PROGETTO ESECUTIVO

**Realizzazione di nuova rotatoria tra Viale Europa e Via Bandettini
PT 60 - 2024**

RELAZIONE DI OTTEMPERANZA

Figura 4 Stralcio elaborato – Sottoservizio: E - Distribuzione indicato con colorazione gialla con risoluzione dell'interferenza

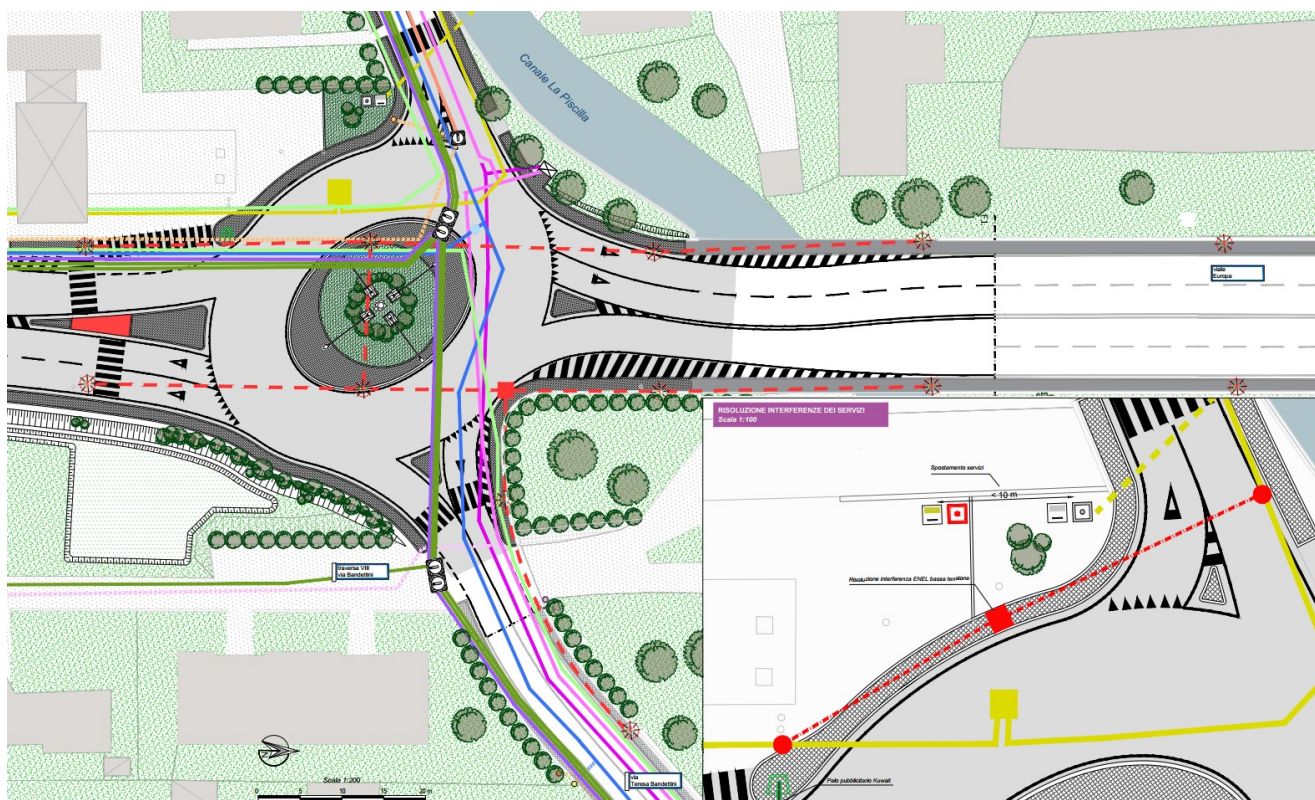
Con riferimento alla Vs. del 27/09/2024 comunichiamo che i Vs. lavori possono interferire con le linee elettriche in cavo sotterraneo.

A tale proposito Vi segnaliamo che nell'area da Voi evidenziata sono presenti:

n° 2 - cavi elettrici a media tensione 15000 volt posati di norma ad una profondità di 1 metro in sede stradale.

n° 1 - cavi elettrici a bassa tensione 230/400 volt posati di norma ad una profondità di 1 metro in sede stradale, possono essere inoltre presenti altre condutture elettriche di minor rilievo, a bassa tensione e aeree.

Si riporta nell'elaborato grafico 022_PFTE_INT_01_Planimetria interferenze, di cui si allega uno stralcio, l'ipotesi di tracciato indicato nel suo parere da E-distribuzione che rimanda peraltro "ad una successiva verifica prima dell'inizio dei lavori". La scrivente fa presente che le lavorazioni da effettuarsi sull'attuale viabilità sono superficiali rispetto alle profondità a cui si trovano gli estradossi dei conduttori come specificato nel documento E-distribuzione. Tuttavia, con lo scopo di mantenere la linea di bassa tensione esterna alla sede stradale si prevede lo spostamento del servizio sul margine stradale come indicato nella planimetria "22_PFTE-INT-01_Planimetria interferenze"

Ad ogni modo, durante la fase costruttiva e quindi di esecuzione dell'opera stessa, sarà cura e dovere dell'impresa aggiudicataria dei lavori di contattare preventivamente E-distribuzione al fine di far convocare un incontro sul posto con una loro squadra operativa che sia realmente in grado di indicare l'effettivo tracciato dei cavidotti interrati sia dal punto di vista planimetrico che altimetrico (profondità al di sotto del piano campagna).

Comune di Lucca
San Concordio
viale Europa inc. via Bandettini

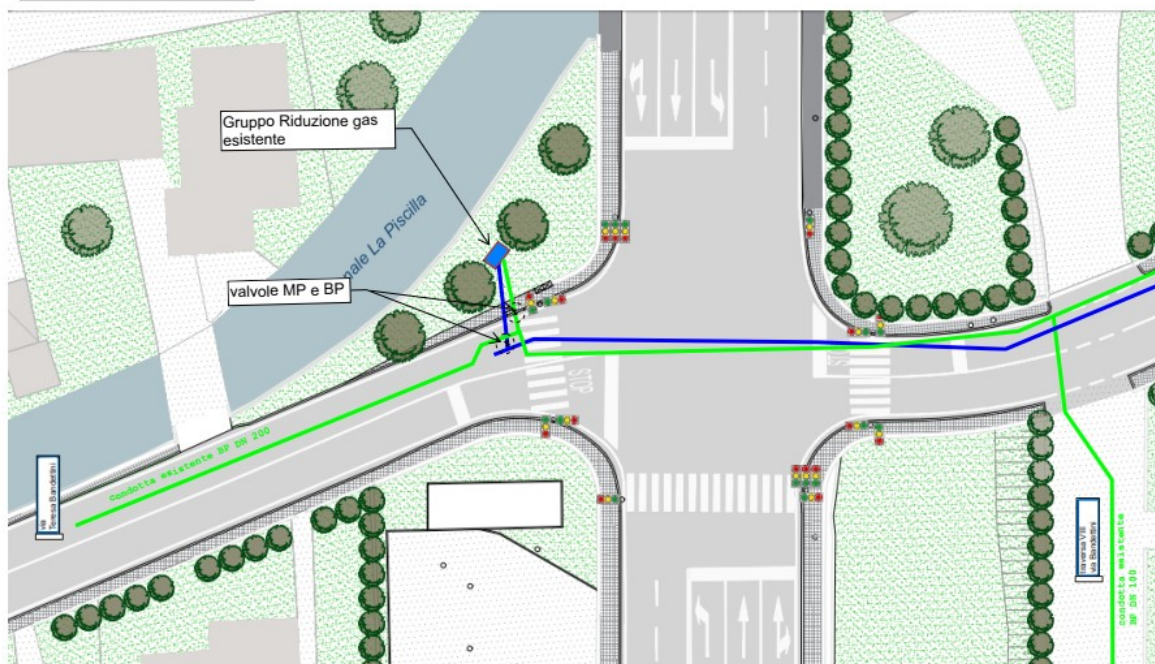
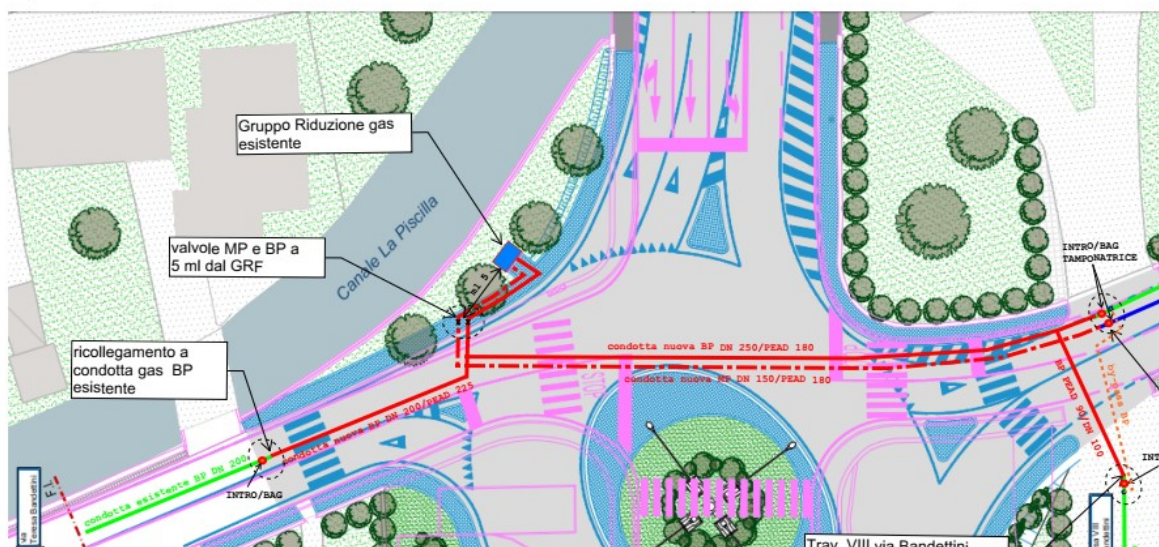
Per le interferenze presenti sarà necessario:

- Verificare preliminarmente la possibilità che le tubazioni esistenti e gli impianti possano rimanere nella loro sede attuale;
- In caso contrario dovrà essere predisposto e realizzato un nuovo tracciato interessata dai lavori tale da permettere alla scrivente la posa in opera di nuove condotte di garantire la continuità del trasporto, della distribuzione, nonché l'alimentazione erogazione esistenti.

- In relazione alle eventuali possibili interferenze siano garantite le distanze di sicurezza vigenti normative (*Decreto Ministeriale 24/11/1984; Decreto Ministeriale 12/11/1985*) ed in particolare la rispondenza ai disposti di cui alla norma EN12007 1/2/3/4) e
- Distanza da qualsiasi manufatto non inferiore a 0.5 mt;
- Distanza per parallelismi, sovrappassi e sottopassi tra la ns. condotta e cavi di servizio non inferiore a 0.5 mt.

La scrivente a seguito di un'attenta valutazione ritiene che le tubazioni esistenti e gli impianti ad esse associati possano permanere nella loro attuale collocazione, in quanto non interferiscono con la realizzazione dell'opera. Inoltre, risultano garantite le distanze prescritte rispetto a manufatti e altri sottoservizi presenti. Si richiede un ulteriore incontro tra l'ente gestore e la stazione appaltante finalizzato alla verifica ed al confronto sulla necessità di interventi specifici su tali infrastrutture connesse agli impatti sulla viabilità.

Nel corso delle fasi costruttive, e in coordinamento con l'ente gestore, potranno essere adottati ulteriori accorgimenti per il mantenimento delle fasce di rispetto, anche sulla base di un rilievo plano-altimetrico preciso e inequivocabile delle tubazioni esistenti.

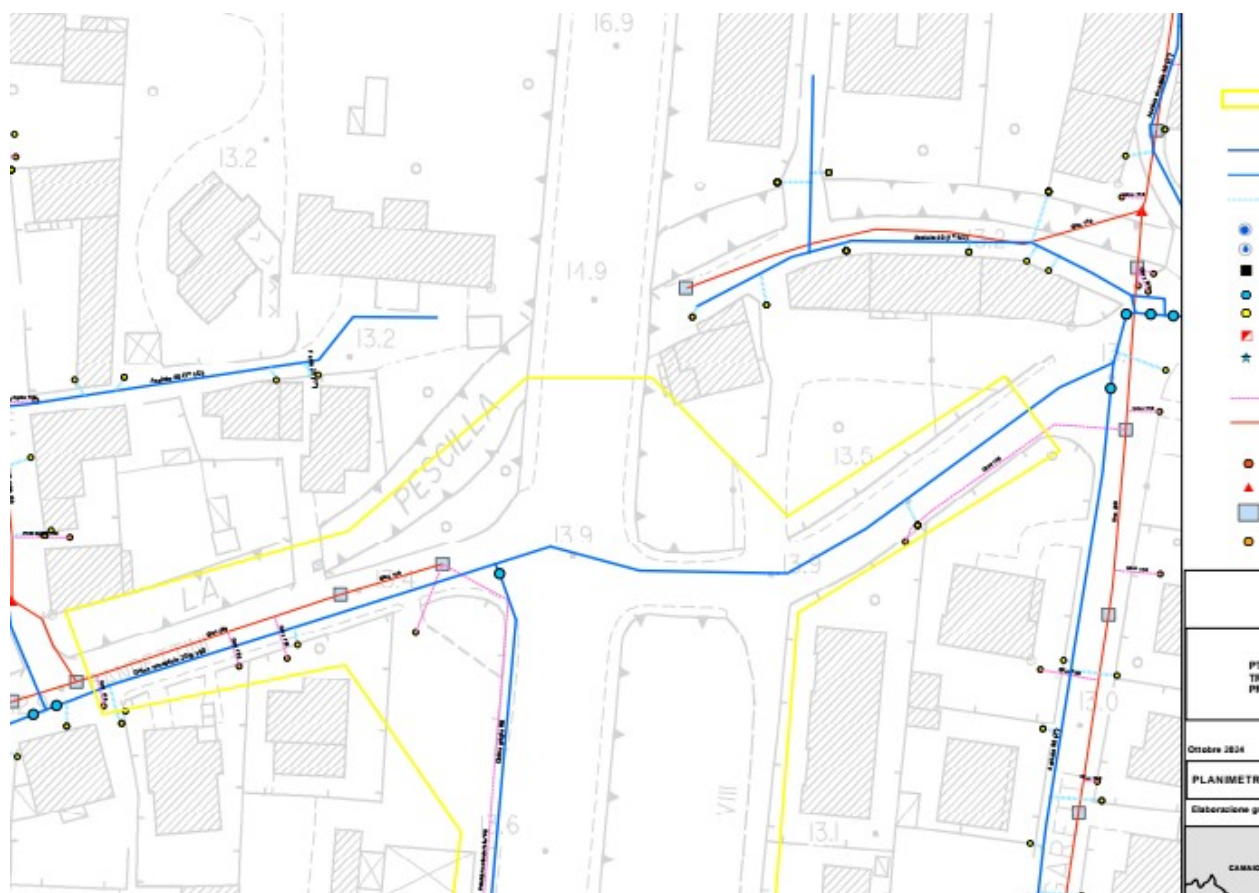
In riferimento alla richiesta in oggetto, pervenutaci per PEC Prot.N. 0047345/2025 in data 24
inoltra la planimetria estratta dal GIS di Geal SpA con evidenza dei sottoservizi di competenza p

- Le saracinesche ed i pozzetti di acquedotto e di fognatura, ove già esistenti, dovr
riposizionati a quota con il manto stradale qualora vengano interessati dai lavori al fine
l'ispezione;
- Eventuali costi di spostamento che si rendano necessari di sottoservizi e/o opere accesso
della rete idrica di competenza del gestore, saranno di competenza dell'ente respon
realizzazione della nuova opera. In caso di evidenze contrarie, previo opportuno coo
Geal SpA procederà con i lavori richiesti decurtando disponibilità economiche dal
investimenti in acquedotto e fognatura precedentemente programmati all'interno de
Investimenti;
- Al momento dell'esecuzione dei lavori, nel caso di interessamento dei sottoservizi di Ge
dovrà contattare preventivamente il nostro ufficio Servizio Reti e Prestazioni Utenti

A tal proposito la scrivente fa presente che le lavorazioni da effettuarsi sull'attuale viabilità sono superficiali e non riguardano scavi profondi, pertanto al momento non vengono previsti spostamenti.

Ad ogni modo, durante la fase costruttiva e quindi di esecuzione dell'opera stessa, sarà cura e dovere dell'impresa contattare Geal al fine di far convocare un incontro sul posto con una loro squadra operativa che sia realmente in grado di indicare l'effettivo tracciato dei cavidotti interrati dal punto di vista altimetrico (profondità al di sotto del piano campagna). Nelle fasi costruttive e di concerto con l'ente gestore sarà possibile prevedere ulteriori accorgimenti in termini di mantenimento delle fasce di rispetto avendo in maniera chiara e inequivocabile la posizione piano altimetrica delle tubazioni.
